SI2019-013

Concerne i set 8DB 355 012-931 (T1657) à 8DB 355 020-651 (T2264) / 8DB 355 020-661 (T2265)

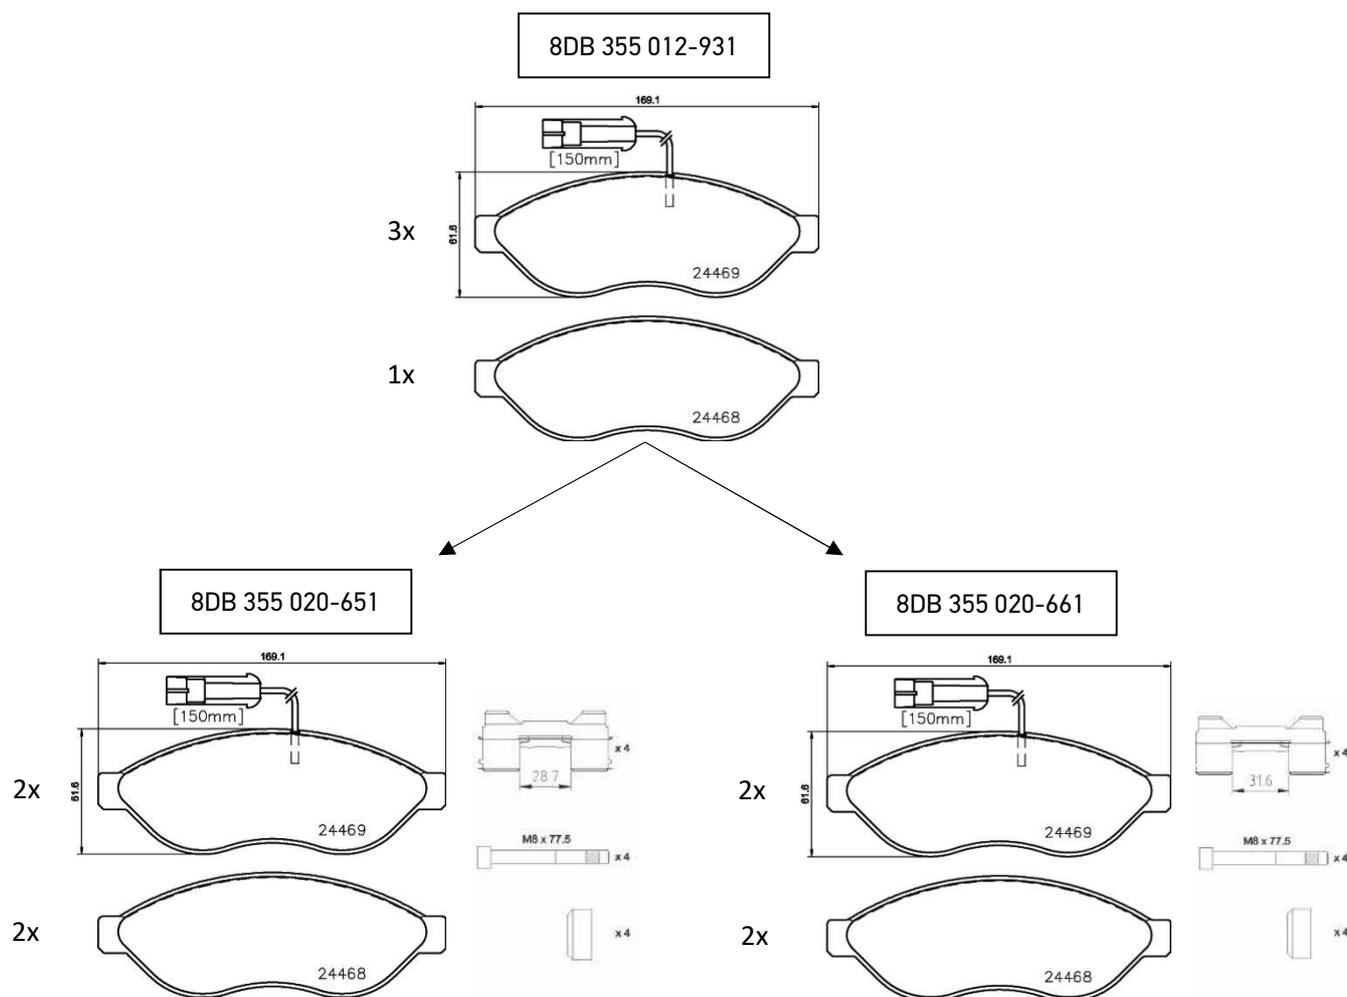
Per ottimizzare le specifiche del prodotto per il set di pastiglie freno 8DB 355 012-931 e per sottolineare l'approccio OE si è deciso di aggiungere kit di accessori al set.

A seconda delle specifiche del veicolo sono necessari due kit di accessori diversi. Per soddisfare tali esigenze, il set 8DB 355 012-931 è stato suddiviso in due codici prodotto diversi, in modo che i clienti possano scegliere facilmente il codice giusto per le loro esigenze. Inoltre, i nuovi riferimenti saranno dotati di due indicatori di usura invece di uno.

Il 8DB 355 012-931 sarà sostituito dal 8DB 355 020-651 (incl. spessori scorrevoli con distanza 28,7 mm) e dal 8DB 355 020-661 (incl. spessori scorrevoli con distanza 31,6 mm). Si prega di vedere le differenze nelle immagini qui sotto.
